Model: PR-C101

No. : ECN20T023IDC-00

Subject: プリンターコントローラファームウェアの変更/ インクリボンの EOL 対応

図 1

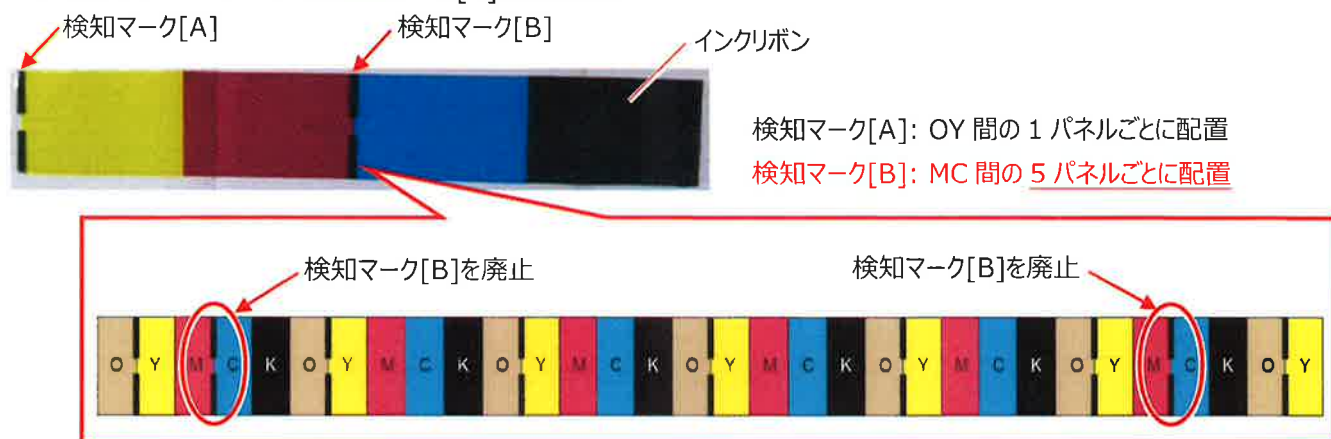
1-2. 変更内容 : MC 間にある検知マーク[B]を廃止する。

No.	項目	詳細
1	インクリボンの EOL 対応	インクリボンの検知マーク[B]が廃止されることにより、“検知マーク[B]を検知しないシーケンス”に変更する。これにより新旧インクリボンに対応が可能である。

図 2

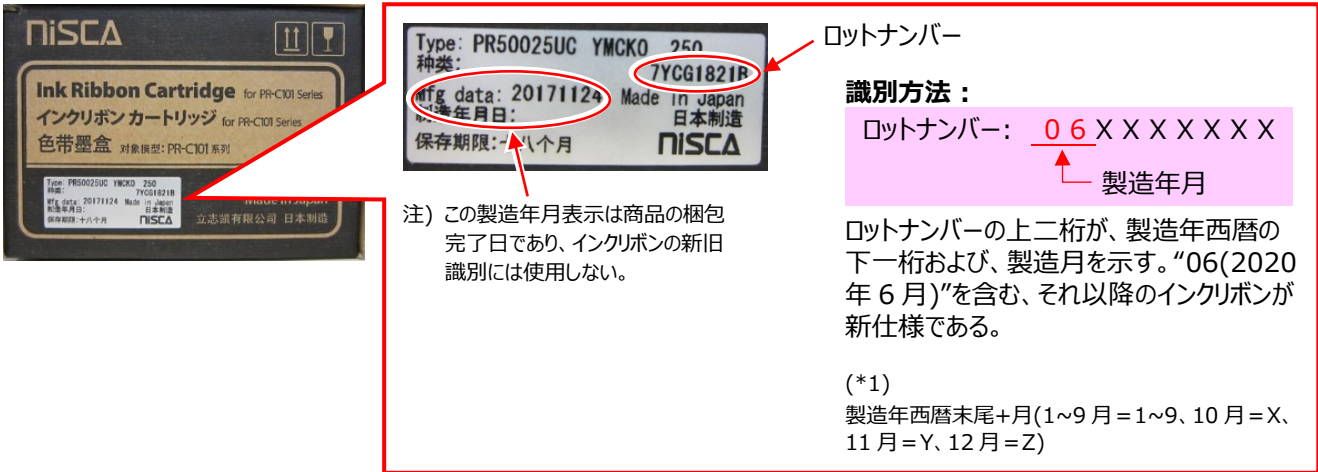
4. 新旧インクリボンの識別  
商品包装箱側面に表示している「ロットナンバー」で識別が可能である。
